בית ספר אמירים

## סיכום מבדק שנתי-מבדקי בטיחות מנהל חינוך

תאריך המבדק-א' 12/3/2023

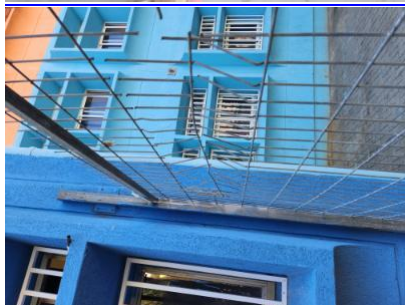
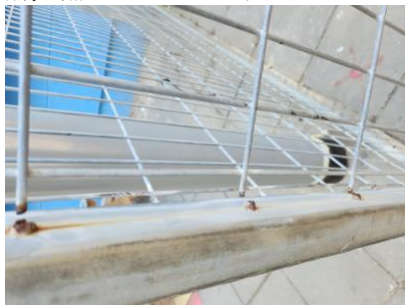
אלמנטים חדים בחלק העליון של הגדר ההיקפית. הגדר ההיקפית נמוכה מהנחיות המשרד. סכנת טיפוס. סכנת - - -  
בכל חלקי הגדר לרבות החלק העליון, לא יהיו אלמנטים חדים המהווים סכנת פציעה לילדים המסתובבים בסביבתה או מטפסים -1-הגדר ההיקפית במוסד החינוך-פציעה  
3.30-20/1/2023 16:42 -גדר-עליה

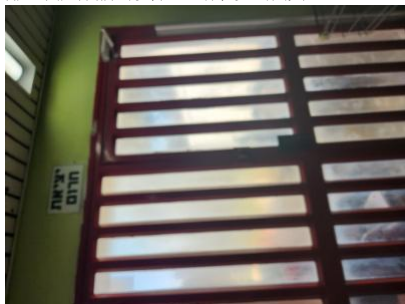
הדלתות תצוידנה באבזר או 1-שירותי בנות-סטופר לא תקין/ קיים. מנגנון האטה לא תקין/ קיים. סכנת פציעה- - -  
באבזרים לצורך המטרות הבאות: א. מגן אצבעות בשני צידי הצירים באזורים שבהם יש אפשרות להילכדות אצבעות. ב. האטת אגף הדלת במהלך סגירתו. ג. מעצור דלת  
במצב פתוח. האבזר יותקן בקיר, בגובה אגף הדלת ולא ברצפה. ד. במקלט ובמרחב מוגן יש להתקין מגן אצבעות ואלמנט קיבוע שיותאם לדלת. ה. בדלתות קלות של  
5.23-18/3/2023 21:47 -דלתות-שירותים נדרשת הגנה מתאימה

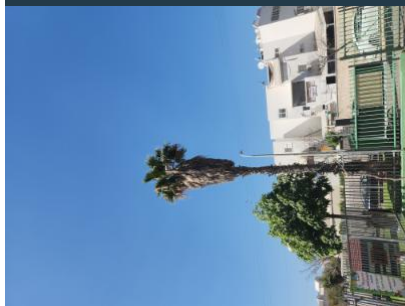
- אין מגן אצבעות בצד הפנימי של הדלת. אין מגן אצבעות בצד החיצוני של הדלתות הנפתחות מעל 100 מעלות. - - -  
 הדלתות תצוידנה באבזר או באבזרים לצורך המטרות הבאות: א. מגן אצבעות בשני צידי הצירים באזורים שבהם יש אפשרות 1-כיתה 10/11/12/15/17. מפגע גורף להילכדות אצבעות. ב. האטת אגף הדלת במהלך סגירתו. ג. מעצור דלת במצב פתוח. האבזר יותקן בקיר, בגובה אגף הדלת ולא ברצפה. ד. במקלט ובמרחב מוגן יש להתקין
